Nr sprawy: NZ.2800.48.1.2023.TP.AK

## WYJAŚNIENIA

**Przedmiot zamówienia : „Sprzedaż i dostawa urządzeń medycznych wraz z montażem, instalacją i przeszkoleniem personelu SP ZOZ OCO w Opolu”. Nr NZ.2800.48.2023.TP.**

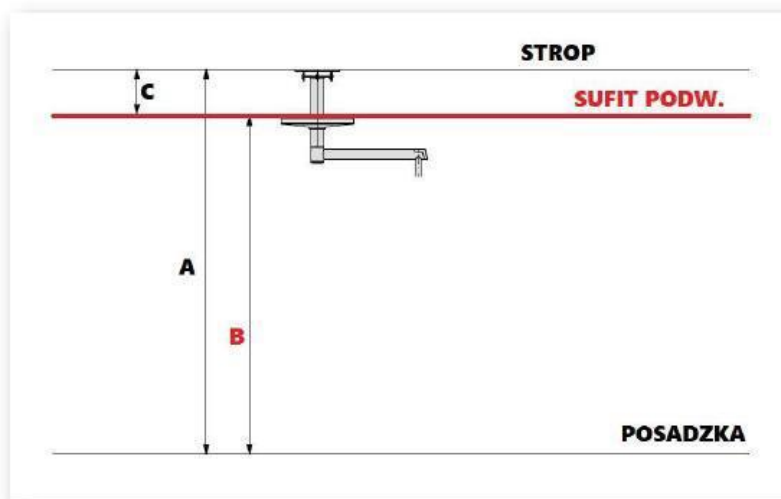
Czy w miejscu montażu doprowadzone są wszystkie potrzebne przewody do podłączenia lamp? Jeśli nie to czy

wykonawca musi je doprowadzić we własnym zakresie i jaka jest odległość do rozdzielni?

**Odpowiedź :** W miejscu montażu doprowadzone są wszystkie potrzebne przewody do podłączenia lamp. Istniejąca instalacja elektryczna: przewód YDYżo 3x1,5, zabezpieczenie B16A 230V, trasa kablowa do rozdzielni ok. 12 – 15m.
